## 北陸電力株式会社志賀原子力発電所2号炉の新規制基準適合性審査の状況 及び今後の対応 —敷地内断層の活動性評価—

令和5年3月15日  
原子力規制庁

本議題は、北陸電力株式会社志賀原子力発電所2号炉（以下「志賀2号炉」という。）における設置変更許可申請のうち、敷地内断層の活動性評価（敷地の地質・地質構造）に係る新規制基準適合性審査（以下「適合性審査」という。）の状況について報告するとともに、本件に係る「5. 今後の対応（案）」の了承について諮るものである。

S-1に関する有識者会合以降の追加検討結果

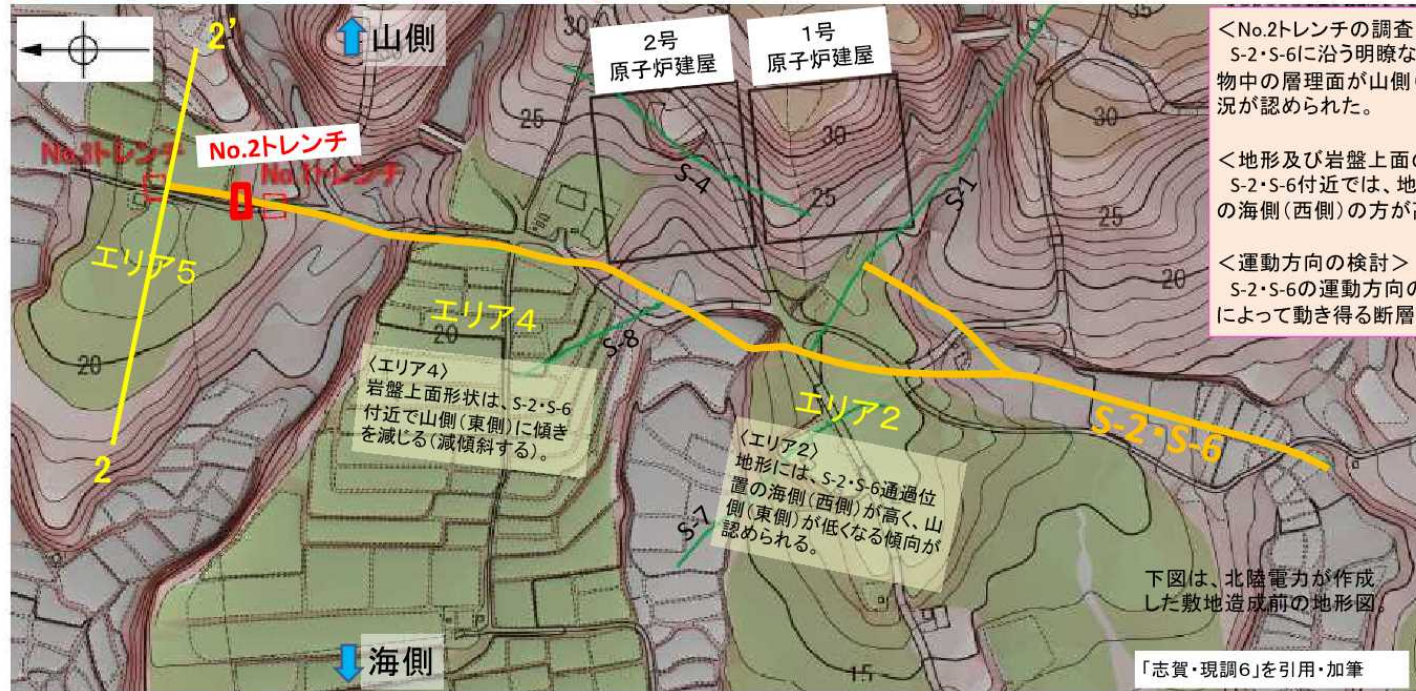
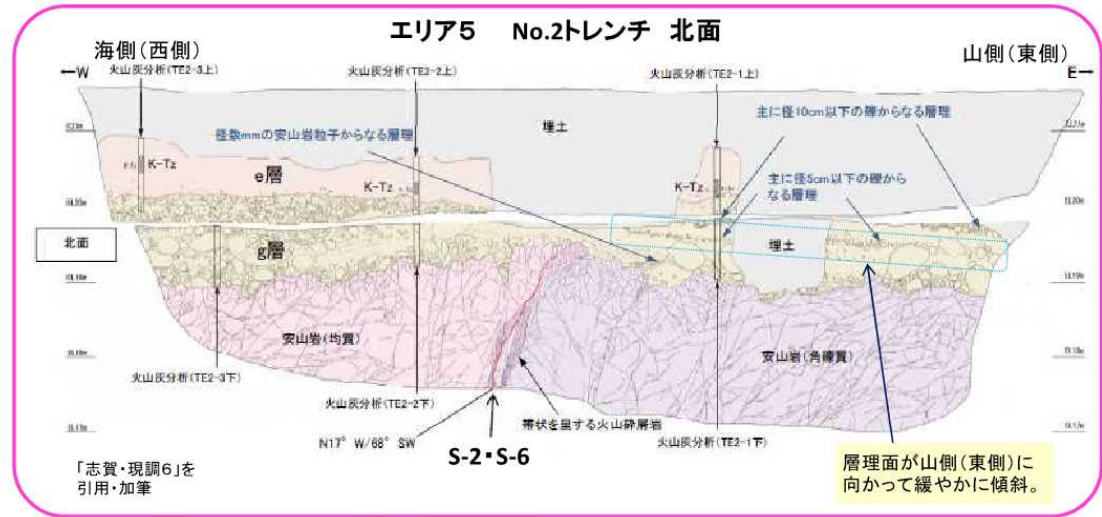
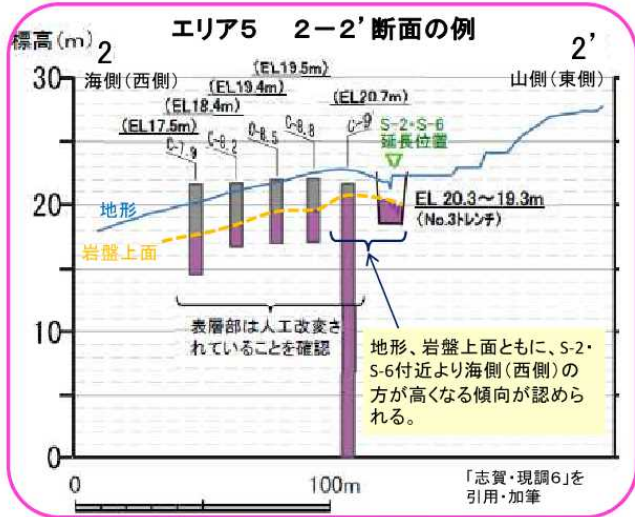
S-1は岩盤上面や堆積物に変位・変形を与えた様子は認められないものの、**上載層は再堆積である可能性が高く、S-1の後期更新世以降の活動を判断することができない。**

旧A・Bトレンチは、4つ全ての壁面において、  
②S-1に沿ってMIS5eの波食面の岩盤上面に**一様な段差が認められる。**  
①段差沿い及び肩部分に軟質な凝灰質な細粒部が分布する。  
③上位の堆積物の層理面は**全て南西側に傾斜し、一部の壁面を除き、段差直上で層理面の増傾斜も認められる。**  
以上から、S-1はMIS5eの海成堆積物堆積後に変位したと解釈するのが合理的と判断した。

S-1南東部は、後期更新世以降の活動はないと判断する。  
**S-1北西部は、後期更新世以降に、北東側隆起の逆断層活動により変位したと解釈するのが合理的と判断する。**

- ①1号原子炉建屋等建設時における、S-1とその周囲の形状を示す未提示の写真やスケッチの提示。
- ②S-1、S-2・S-6等の断層破砕帯やその母岩の鉱物学的・地球化学的分析。
- ③S-1、S-2・S-6及びこれらの周囲に存在するせん断面について、これらを横断する鉱物脈の有無(ある場合はその構成鉱物)、条線を含む構造同士の切断関係に関する検討。

○新たにS-1北西部で実施した鉱物脈法等による評価(検討3)により、S-1北西部に後期更新世以降の活動は認められない。

検討内容	検討結果	記載頁
検討3 旧A・Bトレンチ地下延長部において、鉱物脈法等による評価を実施した。	旧A・Bトレンチ地下延長部において、S-1の最新面が不明瞭かつ不連続になっており、不連続箇所は粘土鉱物(I/S混合層、少なくとも後期更新世以降に生成されたものではない)に変位・変形は認められない。	補足資料 5.18-1 P.5.18-1-29~30

検討内容	検討結果	記載頁
検討1 駐車場南側法面の堆積物が被覆する赤色土壌等について、CT画像観察等を行い、再堆積の可能性について検討する。	赤色土壌には明瞭な斑紋構造が認められ、この斑紋構造は数万年スケールの時間で生じるとされていることから、再堆積の可能性はない。	補足資料 5.18-1 P.5.18-1-13~16

検討内容	検討結果	記載頁
(1) 旧A・Bトレンチ周辺の地形と岩盤上面形状のデータから、旧A・Bトレンチの岩盤上面の段差の成因を検討する。	同段差は、河川の侵食作用によりS-1沿いに形成されたものと考えられる。	補足資料 5.18-1 P.5.18-1-19~23
(2) 軟質と評価された凝灰質な細粒部について、針貫入試験を行い、硬軟を確認する。	同細粒部は岩盤と同程度の硬度を有しており、段差部において侵食されずに残ったものと考えられる。	補足資料 5.18-1 P.5.18-1-24~25
(3) 旧A・Bトレンチを模擬した堆積実験及び断層変位実験を行い、層理面の傾斜の成因について検討する。	同傾斜は、S-1の変位により形成されたものではなく、段差を埋める堆積構造であると考えられる。	補足資料 5.18-1 P.5.18-1-26~28

○S-1北西部に後期更新世以降の活動は認められない。

## S-2・S-6に関する有識者会合以降の追加検討結果

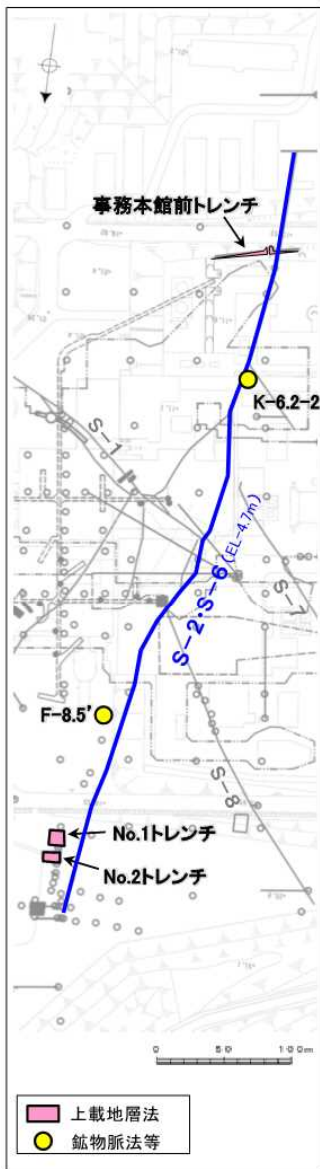
〈No.2トレンチの調査〉  
S-2・S-6に沿う明瞭な変位は認められないが、MIS5eの海成堆積物中の層理面が山側(東側)に向かって緩やかに傾斜している状況が認められた。

〈地形及び岩盤上面の検討〉  
S-2・S-6付近では、地形、岩盤上面高度ともに、S-2・S-6通過位置の海側(西側)の方が高く、山側(東側)が低い傾向が認められる。

S-2・S-6は、後期更新世以降に、左横ずれ成分を持つ西側隆起の逆断層として活動した可能性がある。  
この際、S-2・S-6の地下延長部の断層が活動し、地表付近の新第三系及び上部更新統に変形を及ぼしたものと判断する。

○ No.2トレンチでは、MIS5eの海成堆積物中の層理等が山側に向かって一様に傾斜する傾向は認められない(検討5)。

検討内容	検討結果	記載頁
検討5 山側に傾斜する層理等を含めトレンチ内の全ての層理等について、傾斜の有無(層理の傾斜と断層との関係等)を定量的に確認する。	MIS5eの海成堆積物中の層理等が山側に向かって一様に傾斜する傾向は認められないことを確認した。	補足資料 5.18-1 P.5.18-1-46～53

○ S-2・S-6、S-2・S-6の下盤側直近のS-1北西部及び上盤側のS-7、S-8の最新面が不明瞭かつ不連続になっており、不連続箇所の粘土鉱物(1/S混合層、少なくとも後期更新世以降に生成されたものではない)に変位・変形は認められないことを確認した(検討6)。

検討内容	検討結果	記載頁
検討6 S-2・S-6、S-2・S-6の下盤側直近及び上盤側の岩盤中のせん断面(S-1北西部、S-7、S-8)に対して、鉱物脈法等による評価を実施した。	S-2・S-6、S-2・S-6の下盤側直近のS-1北西部及び上盤側のS-7、S-8の最新面が不明瞭かつ不連続になっており、不連続箇所の粘土鉱物(1/S混合層)に変位・変形は認められない。	補足資料 5.18-1 P.5.18-1-54～56

○ 地形、岩盤上面ともにS-2・S-6に沿って一様に海側が高い傾向は認められず、さらに、地下深部に変位を与える断層はない(検討4, 7)。

検討内容	検討結果	記載頁
検討4 S-2・S-6付近の地形及び岩盤上面形状を確認し、指摘された「凸状地形」付近でボーリング調査を行い、S-2・S-6の海側隆起の有無を検討する。	地形、岩盤上面ともにS-2・S-6に沿って一様に海側が高い傾向は認められず、また、指摘の「凸状地形」の地下には、同地形を隆起させる断層がないことを確認した。	補足資料 5.18-1 P.5.18-1-34～45
検討7 S-2・S-6の南方延長への連続性をボーリング及び音波探査記録で確認し、地下深部への連続性を反射法・VSP探査により確認する。	S-2・S-6は南方延長や地下深部へは連続しないことを確認した。	補足資料 5.18-1 P.5.18-1-57～67

○ 「S-2・S-6の地下延長部の断層が活動し、地表付近の上部更新統等に变形を及ぼした」との評価は考え難い。
